référence dossier
<b>N° PC 87 114 2500027</b>

VU la demande de permis de construire valant division présentée le 15/09/2025 par la SARL G.P.D.M représentée par Monsieur DURO Jorge demeurant 2, avenue de Limoges - 87270 COUZEIX ;

Permis de construire  
0871142500027

**FICHE n°579/2025**

# N° 579/2025

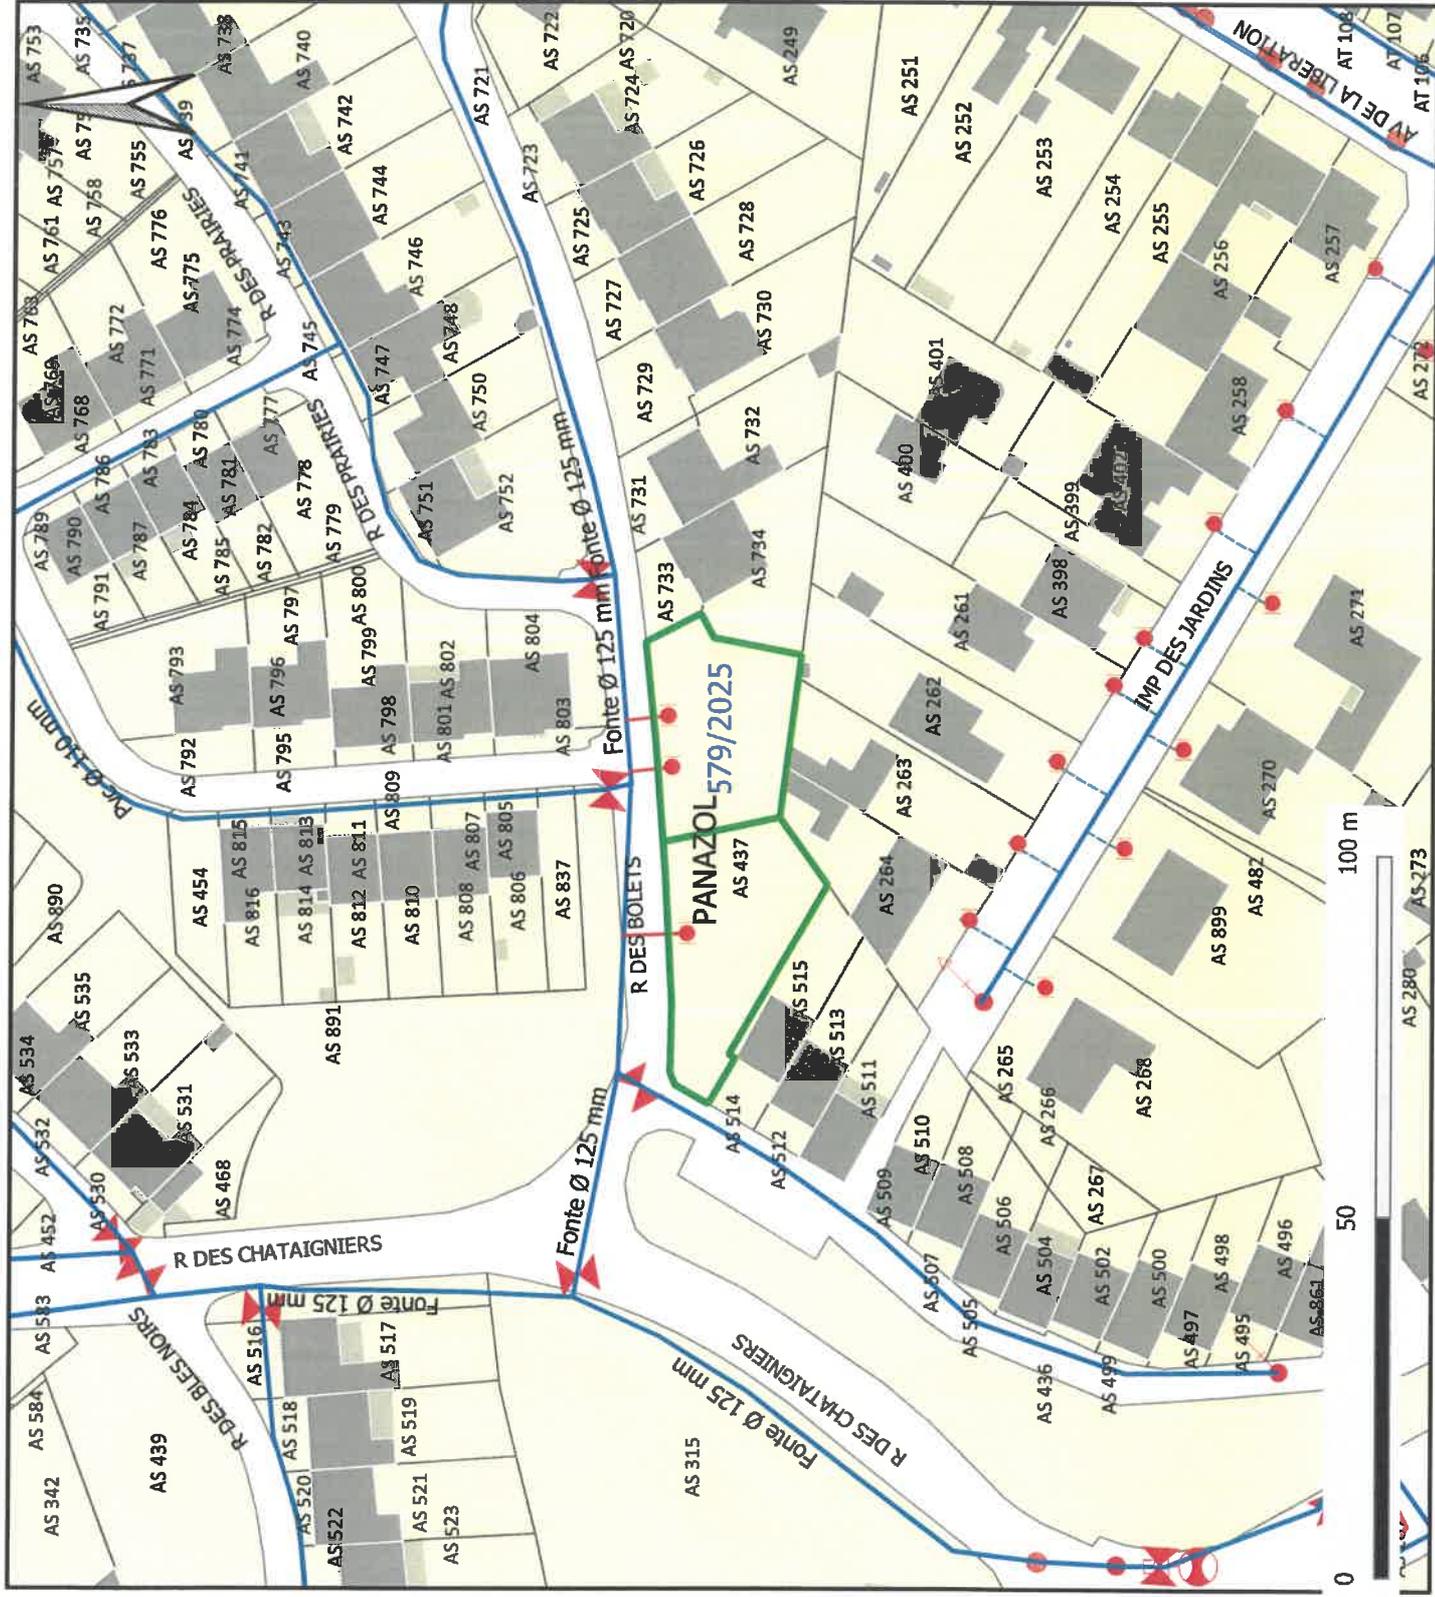
- Une canalisation de distribution en **FONTE** de diamètre 125mm existe en façade des parcelles n° 912 et 913, section cadastrale **AS**.
- Le Service des Eaux des 3 Rivières, SE3R, pourra réaliser un branchement en **P.E.H.D. 25mm** sur la conduite précitée pour chaque logement.
- Les frais de réalisation incomberont au propriétaire du foncier ou à l'acquéreur de la parcelle.
- Le futur abonné devra faire procéder à la pose d'un réducteur de pression individuel après le compteur.
